島崎提言に関連する見解

入倉・三宅式の過小評価を熊本地震が証明

クリフエッジを超える大飯原発・美浜3号は廃炉に 再稼働はやめて、全ての原発の基準地震動を武村式で評価し直すこと

2016.7.24 小山英之（美浜の会代表）

規制庁試算[3]・別紙3より

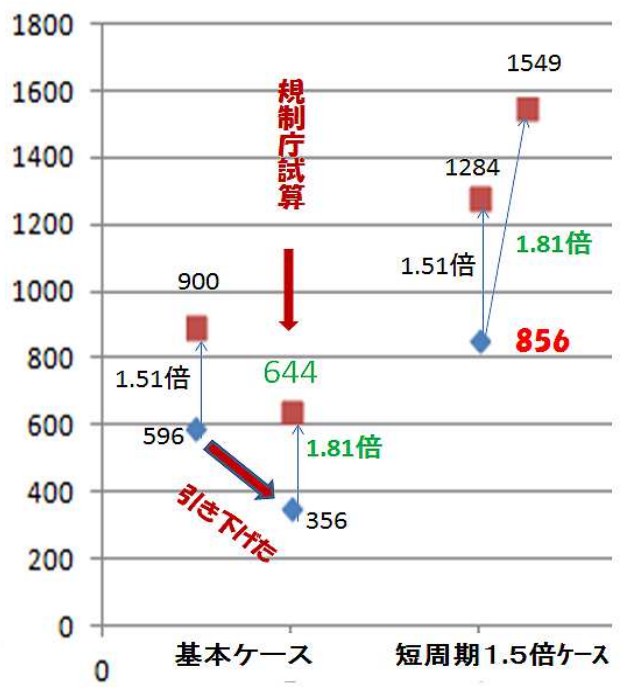
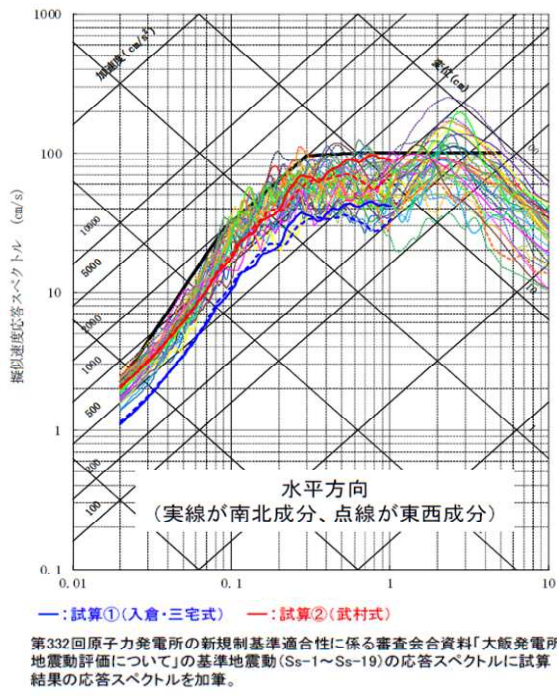
- 評価の対象として断層モデルの基本ケースで破壊開始点3の場合を選ぶ。
- そこで面積から地震モーメントを決めるのに入倉・三宅式が用いられているが、その式を武村式(Lの式)に置き換える。L=63.4kmと現行どおりにとっていることが確認できる。
- そうすると、地震モーメント M_0 は 5.05(1019Nm)から 17.5 へと 3.49 倍になり、 M_0 の 1/3 乗に比例して決まる短周期レベル A は、1.96(1019Nm/s²)から 2.97 へと 1.51 倍に上がった(下図)。これらの結果は、前記熊本地震の実測値が入倉・三宅式による評価値に対してもっていった倍率とほぼ同程度である。

- その結果、現行基本ケースで破壊開始点3の場合の最大加速度は 596 ガル(東西方向)なので、それが短周期レベルの倍率だけ高まることになり $596 \times 1.51 = 900.0$ ガルとなるはずである。
- ところが奇妙なことに、規制庁試算ではそれが 644 ガルにしかならず、現行最大加速度である短周期 1.5 倍ケースの 856 ガルを下回っているので、評価を変更する必要はないと結論づけている。
- なぜこのような低い値になったかの事情は、規制庁提出資料1の別紙4の水平方向グラフ(次図左側)から明らかになる。次左図は水平方向の応答スペクトル(各周期ごとの加速度等)を表している。現行の基準地震動 Ss-1~Ss-19 に試算①(下部の青線)と試算②(赤線)を「加筆」している。グラフの左端が周期 0.02 秒の点で、そのときの加速度が最大加速度を表す(加速度メモリは斜めの線)。その最大加速度値は、武村式を用いた試算②の値ではほぼ上記の 644 ガルになっている。ところがその評価の元になったはずの試算①の青線値は 360 ガル程度しかない(後で島崎氏の手紙で東西方向 356 ガルだと分かった)。要するに、出発点となるべき現行の設定を関西電力の設定(最大加速度 596 ガル)ではなく、最大加速度が 356 ガルでしかない別の低めた設定に変えたということである(次図右側)。ただしこの場合、武村式に替えた効果として、加速度は試算①の 356 ガルから試算②の 644 ガルへと 1.81 倍(1.51 倍ではなく)に上がったことになる。
- この点は、島崎氏も7月14日に田中委員長に抗議の手紙を送り、もし 1.81 倍になるのであれば、現行最大加速度 856 ガルの 1.81 倍で 1550 ガルにもなるのではないかと主張している。

結局規制庁は、評価の出発点となるべき試算①として関西電力が求めた最大 596 ガルになる想定ではなく、356 ガルという大幅に低い値に変え、入倉・三宅式を武村式に置き換えて 1.81 倍に引き上げても、現行最大加速度 856 ガルよりも低い値にしかならないように小細工を弄したのである。

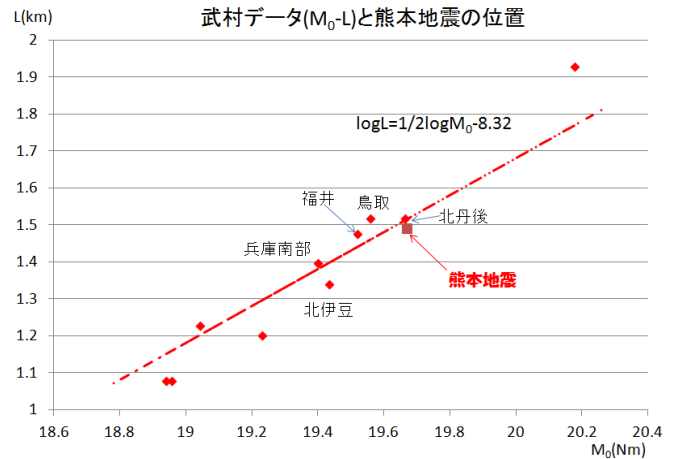
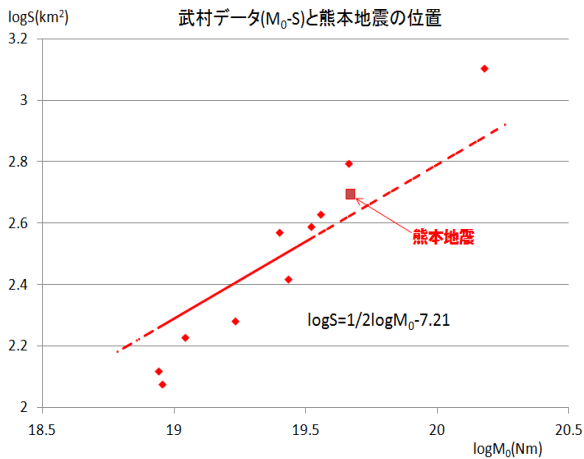
規制庁の試算で地震モーメントから加速度（短周期レベル）を導く際、前述のように壇ほかの式（2001）[5] が用いられているが、その式は何かの根拠から導かれたとか、データからの回帰として導かれた結果ではなく、1/3 乗に比例するとする仮定を最初から置いたことの結果にすぎない。壇ほかの表 1 データをグラフ化した下図左側を見ると、点はずいぶんばらついていて、1/3 乗を仮定せずに回帰線を求めると別の式になる。この点、片岡ほかの論文 [7] によれば、1/3 乗を仮定せずにデータからの回帰で導いた場合、ほぼ 1/2 乗（平方根）に比例するという結果が導かれている（下図右側）。

もし、1/2 乗に比例する場合を採用すると、 $3.4^{1/2} = 1.84$ なので、大飯原発では $856 \times 1.84 = 1575$ ガル、美浜 3 号では $993 \times 1.84 = 1827$ ガルとなっていていずれもクリフエッジを超えてしまう。玄海 3・4 号では $524 \times 1.84 = 964$ ガルとなり、現行最大加速度 620 ガルの 1.55 倍となる。

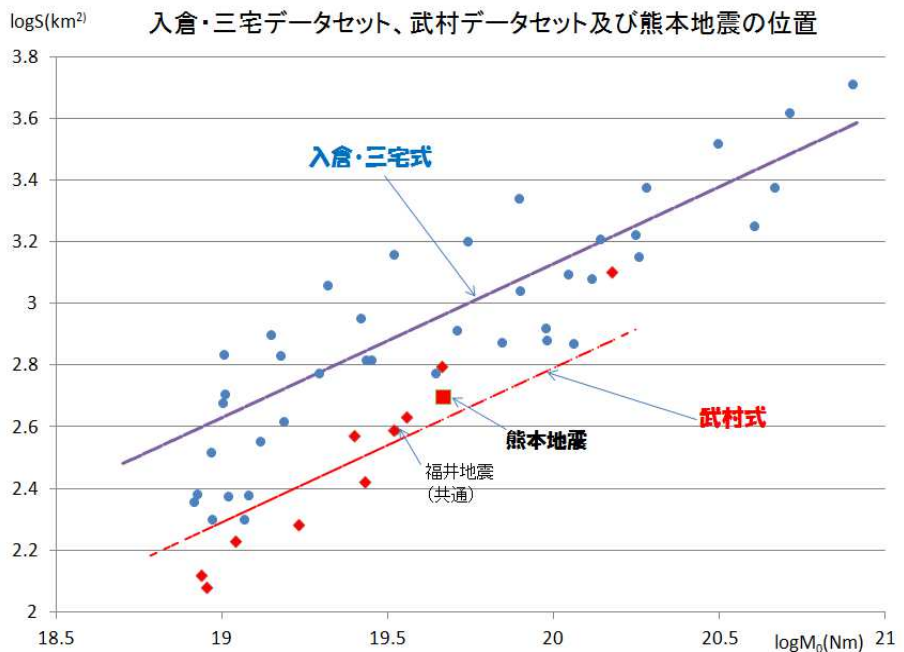
次に入倉・三宅式との違いを見るために、入倉・三宅が採用した Wells & Coppersmith のデータと比較してみる。下図の青丸点 41 個は、Wells & Coppersmith の論文に掲載されている 244 個の地震から地震モーメントが一定以上の値をとるデータとして選びだされている。その内訳は約 1/3 がアラスカ、カナダを含む北米、約 1/3 がアジア・オセアニア（オーストラリア等）、残りの 1/3 が地中海周辺地域や旧ソ連圏及び中南米からである。要するに世界中から選ばれてきたデータだということができる。

それに対し武村式のデータはすべて日本の地震で、やはり地震モーメントが一定以上となる 10 個である。Wells & Coppersmith のデータセットでは日本の地震は福井地震しかなく、このデータだけが両セットに共通している（ただし、これらの判断はグラフから数値を読み取って 244 個のデータと比較特定した結果である）。

世界の地震のばらついている実情から見ると、熊本地震や武村データセットは、同じ S の値をもつばらつきが一番右端付近の位置を占めている（ある S の値に沿って右側にたどった場合の右端にある）。すなわち、同じ断層面積であっても、最も大きい地震モーメントが起こるような位置にある。それぞれの地震はそれぞれの条件に応じて起こることを認めるべきであり、安全側に立つなら、大飯や玄海原発周辺で起こる地震動も熊本地震や武村データセットと同様の部類に属す

ると捉える必要がある。それゆえ、地震動の評価は入倉・三宅式ではなく、武村式を用いて行うべきである。
